Pilne zawiadomienie dotyczące bezpieczeństwa

Zestawy elektrod do głębokiej stymulacji mózgu (DBS™) Modele 3387, 3387S, 3389, 3389S, 3391, 3391S

Potencjalne uszkodzenie przewodu związane z osłoną przewodu: zmienione instrukcje

Znak w firmie Medtronic: FA565

Czynność 6:

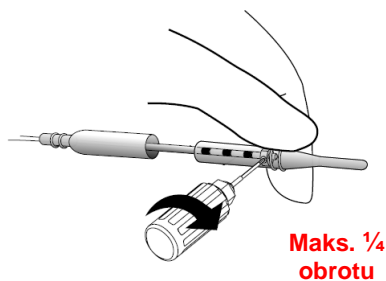
Firma Medtronic otrzymała doniesienia o uszkodzeniu przewodów elektrody do DBS na zakończeniu z łącznikiem, na które nakładana jest osłona. Końcówka przewodu z łącznikiem jest tym końcem przewodu, który łączony jest z przedłużaczem. Przykręcanie lub odkręcanie śruby ustalającej może spowodować skręcenie się bloku łącznika śruby ustalającej, a przez to uszkodzenie końca dystalnego przewodu z łącznikiem. Jeśli do tego dojdzie, uszkodzenie wystąpi najprawdopodobniej na styku nr 3 przewodu, co może wpłynąć na styk nr 3 elektrody.

Postępować zgodnie z instrukcjami nakładania nakrywki na przewód zawartymi w „Instrukcji stosowania implantu” z wyjątkiem Czynności 5 i Czynności 6 (instrukcje przytrzymywania bloku łącznika śruby ustalającej i dokręcania śruby ustalającej do chwili usłyszenia „kliknięcia”), które to czynności wykonywać należy następująco:

Wkręcić pojedynczą śrubę ustalającą w gniazdo śruby ustalającej na styku przewodu nr 3, obracając ją w prawo dołączonym kluczem dynamometrycznym. **Dokręcać śrubę do chwili zetknięcia się śruby ze stykiem, a następnie dokręcić dodatkowo o maksymalnie ¼ obrotu (kliknięcie może być słyszalne lub nie).**
